改善箇所説明図

改善の内容

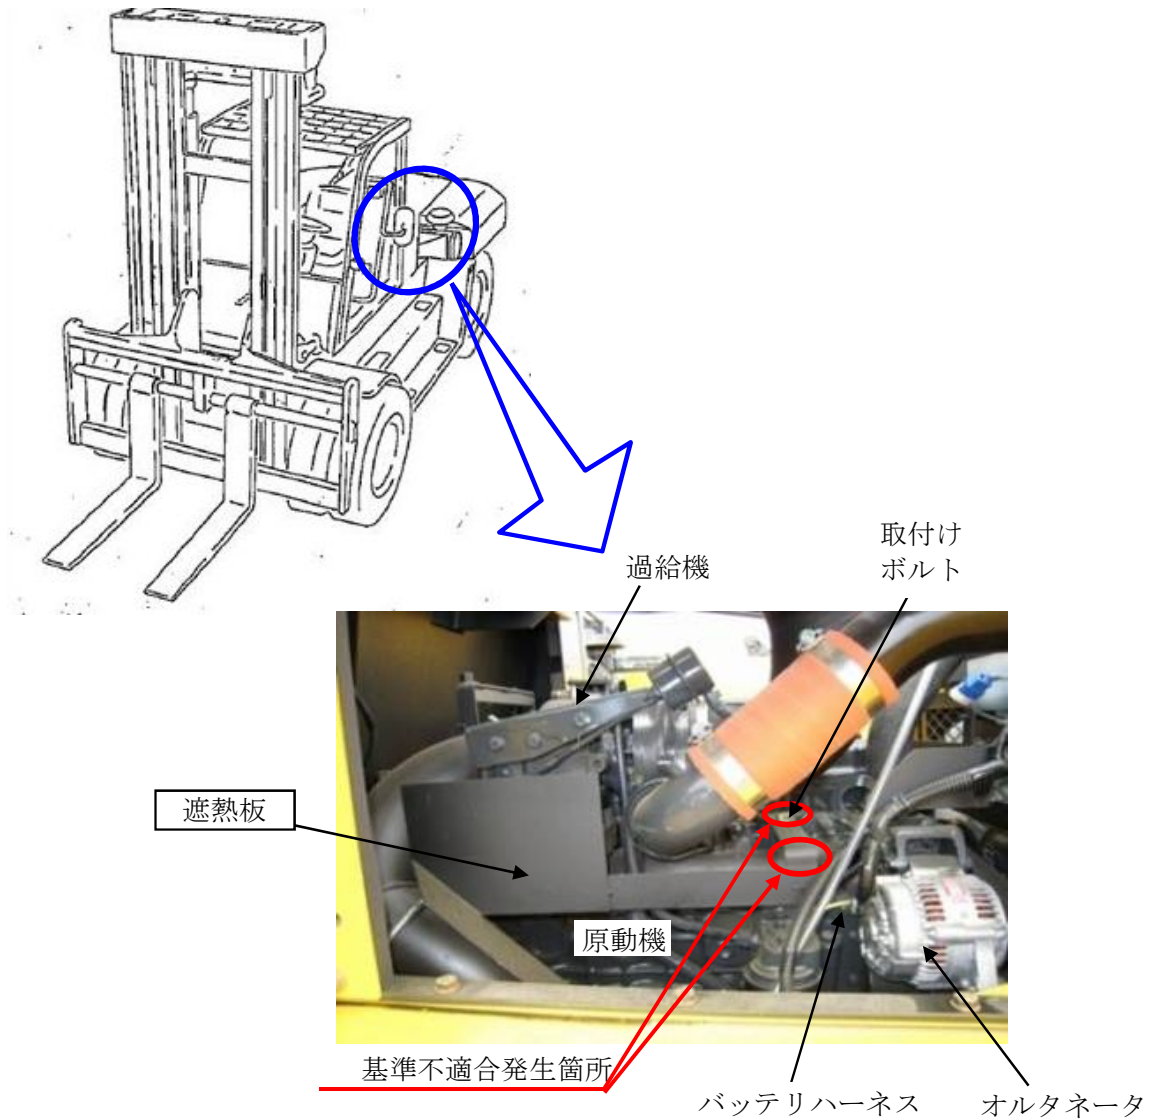
過給機用遮熱板の強度が不足しているため、振動等により、当該遮熱板の取付けボルトの緩みや溶接部の剥がれが生じるものがある。そのため、そのままの状態で使用を続けると、過給機用遮熱板が脱落し、オルタネータの電気配線を損傷させ、最悪の場合、原動機が停止し、再始動できなくなるおそれがある。

全車両、遮熱板を対策品に交換し、取付け位置を変更する。

遮熱板に白色ペイントを塗布する。
